CONCURSO NACIONAL DE IDEAS “PARQUE NORTE EN LA CIUDAD DE UNQUILLO – SIERRAS CHICAS – PROVINCIA DE CORDOBA”

1º RONDA DE CONSULTAS

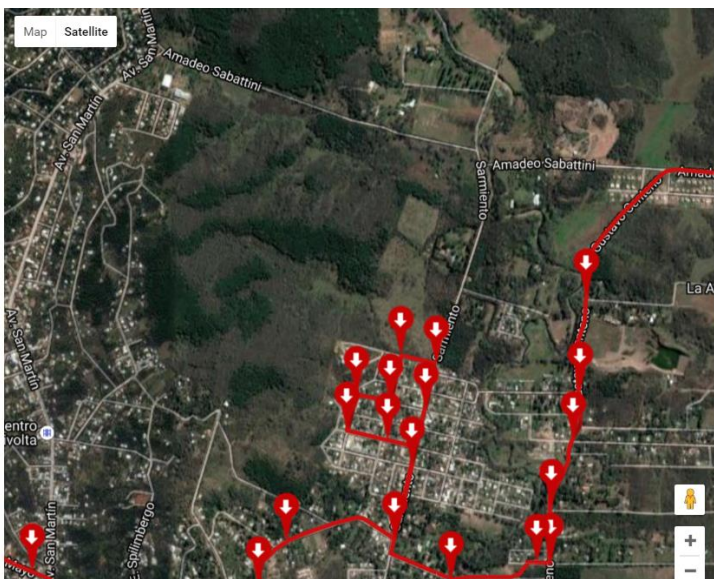
Información referente a consideraciones generales del concurso UNQUILLO PARQUE. Saber límite del anexo es la zona rayada a 45° próximo al predio o eso marca la zona inundable.

Es la zona inundable y área de intervención del parque Lineal Metropolitano

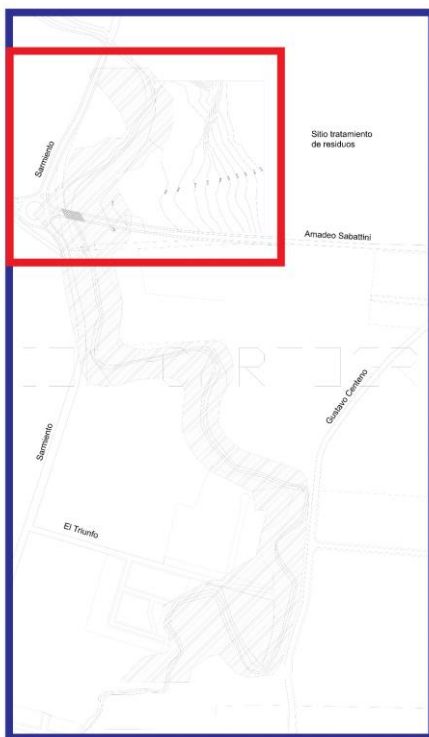
Soy Lic. en Planificación y Diseño del Paisaje de la UBA. Me interesa saber si pueden participar otras ramas del diseño y de las ciencias naturales en equipos interdisciplinarios como ser paisajistas, urbanistas, diseñadores industriales, ecólogos, profesionales de ciencias ambientales, etc. De las bases interpreto que sólo pueden participar arquitectos. En caso afirmativo solicito si pueden modificarlas para hacer esta apertura más explícita.

Si pueden participar en equipo con al menos un arquitecto matriculado que los represente.
